志賀原子力発電所 原子炉施設保安規定の変更認可申請について

平成23年4月22日
北陸電力株式会社

保安規定変更後のイメージ（1号機の例）

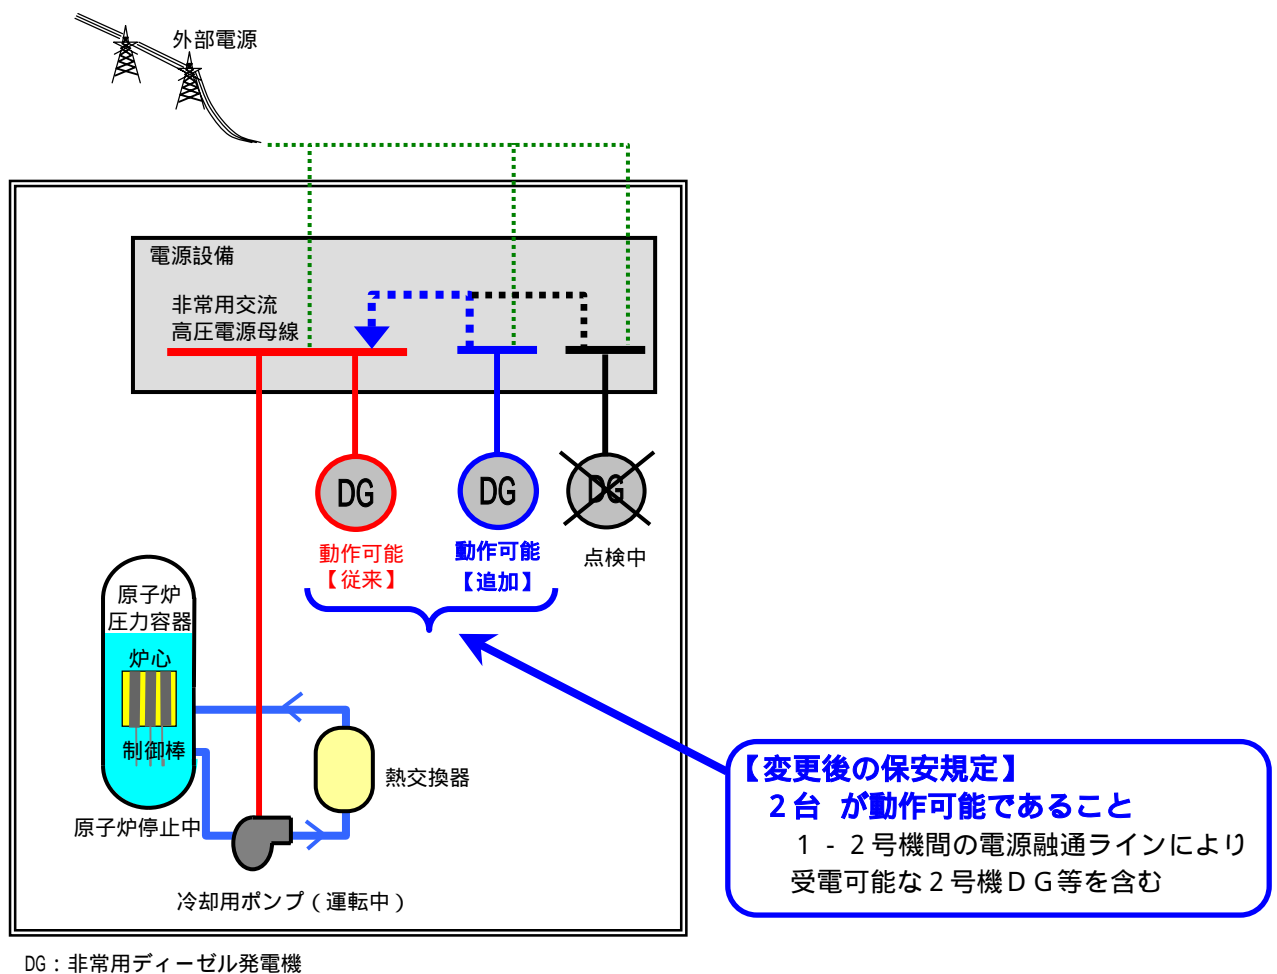
原子炉停止中における非常用発電設備の台数について、これまでは1台以上が動作可能であることを定めていたが、原子力安全・保安院からの指示（原子炉停止中においても、非常用発電設備の動作可能台数を2台確保すること）を受け、2台が動作可能であることに変更する。

当社は、この指示に従い、原子炉停止中における非常用発電設備の動作可能台数を2台とする保安規定の変更認可申請を行いました。
